ANALISI CRITICA

PROGETTO FSRU ALTO TIRRENO E COLLEGAMENTO ALLA RETE NAZIONALE GASDOTTI

Procedimento di Autorizzazione Unica (AU) ai sensi dell'art. 5 del D.L. 50/2022.

Committente: COMUNE DI QUILIANO (SV)		Documento elaborato da: TERRA SRL Dott. Marco Stevanin Dott.ssa Cinzia Ciarallo Dott.ssa Virginia Lavezzini Dott.ssa Alessia Mambrin AUSILIARI Ing. Giovanni Francalanza
Data prima emissione: Settembre 2023	Revisione: 00	Codice progetto: 23-16-03

Figura 5 Flash Fire da rilascio accidentale di gas naturale da PDE

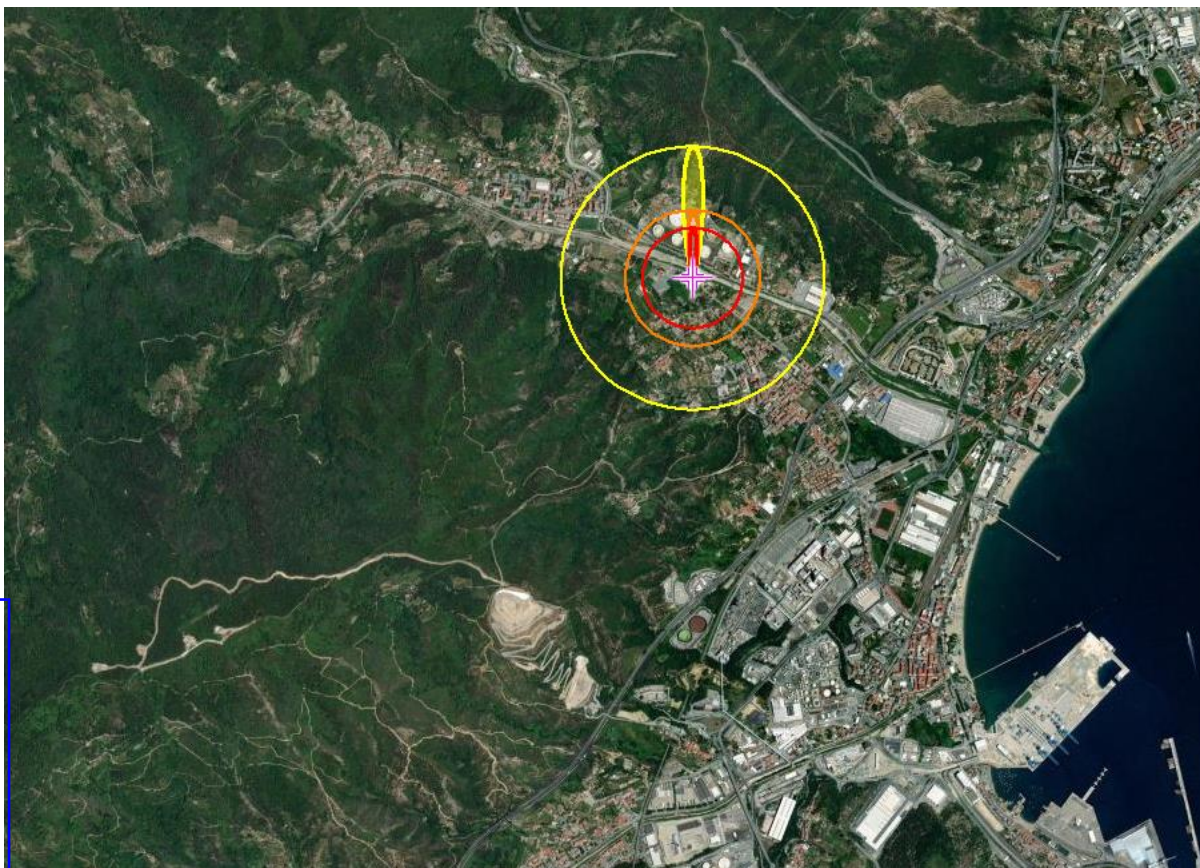
Per una valutazione orientativa della possibile estensione dell'area coinvolta nel caso di un rilascio accidentale di gas naturale con origine nell'impianto PDE, è stata effettuata una stima con i codici ALOHA (Areal Location of Hazardous Atmospheres, software US EPA and NOAA); i risultati sono riportati nelle tabelle e nella figura seguenti e mostrano come l'area con concentrazioni comprese entro un intervallo di infiammabilità suscettibile dei fenomeni di Flash Fire si estenda per circa 1 km, interessando potenzialmente anche il sito SARPOM. **In definitiva, il problema dei rischi che possono avere origine all'interno del PDE (quali ad esempio difettosità di punti di linea) merita di essere approfondito.**

Date la qualificazione di sito ad alto rischio del Deposito SARPOM, la vicinanza e la severità delle condizioni operative dell'impianto PDE, si pone, quindi, il problema delle potenziali interferenze fra i due siti che merita di essere approfondito considerando non solo gli effetti dei Top Events di SARPOM verso il PDE ma anche, all'inverso, l'esposizione di SARPOM ai rischi riconducibili a sorgenti PDE.

È necessario, cioè, elaborare un'accurata analisi dei rischi potenziali di rilasci accidentali di gas naturale con origine nel PDE, valutandone probabilità di occorrenza e conseguenze.

Figura 6 Cronoprogramma delle attività (Fonte: SIA, Progetto FSRU Alto Tirreno e Collegamento alla Rete Nazionale Gasdotti, Sezione II, cap. 1)

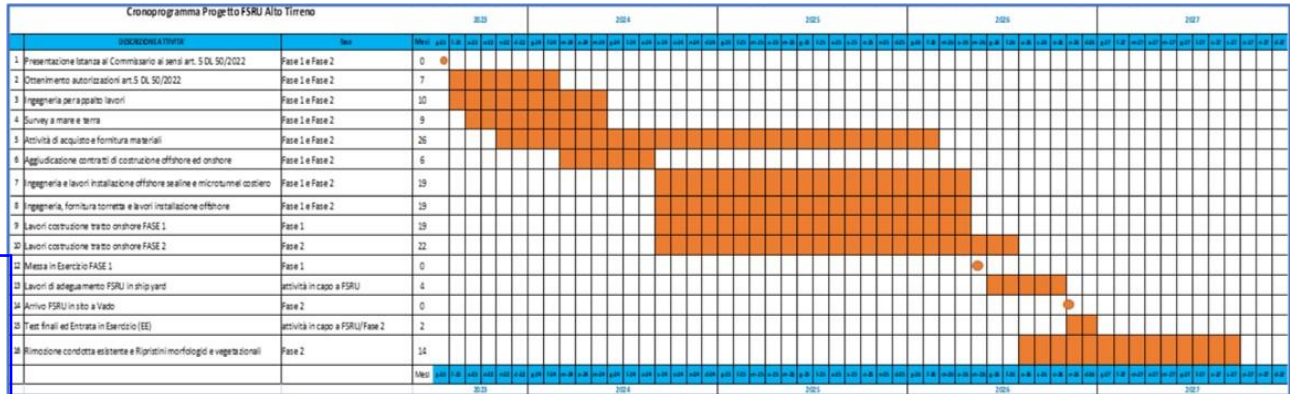
Innanzitutto, la definizione del cronoprogramma con le fasi e le attività di cantiere, in seguito riportato, risulta poco dettagliata e per molti aspetti si rimanda alla futura elaborazione del programma definitivo.

Si ritiene tale carenza significativa ai fini di una corretta valutazione degli impatti ambientali della fase cantiere.

Figura 8 Identificazione di sottoservizi presenti nelle vicinanze del Torrente Quiliano

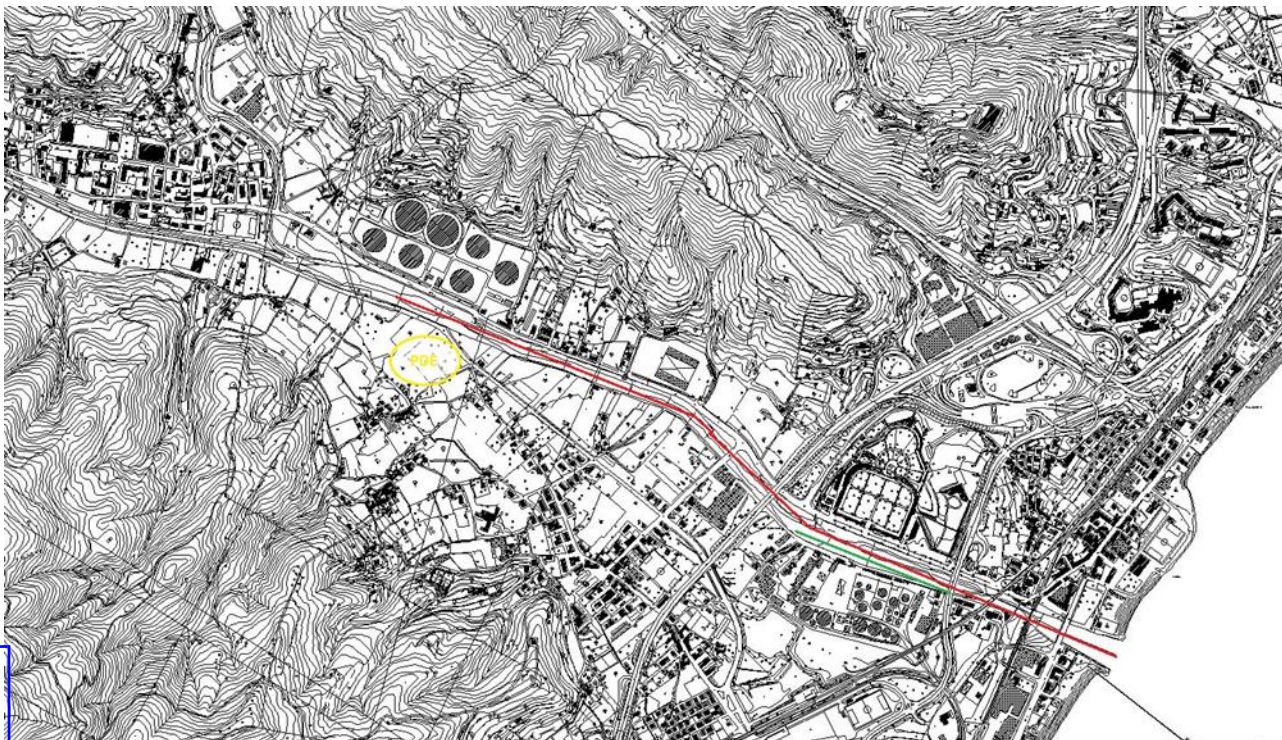
Tale omissione non permette di fare luce sull'entità delle diverse fasce di rispetto e/o di salvaguardia da mantenersi rispetto alla presenza delle suddette condotte già esistenti, né tantomeno su quali siano i vincoli in termini di distanza da imporre all'area in sede di approvazione del progetto in questione.
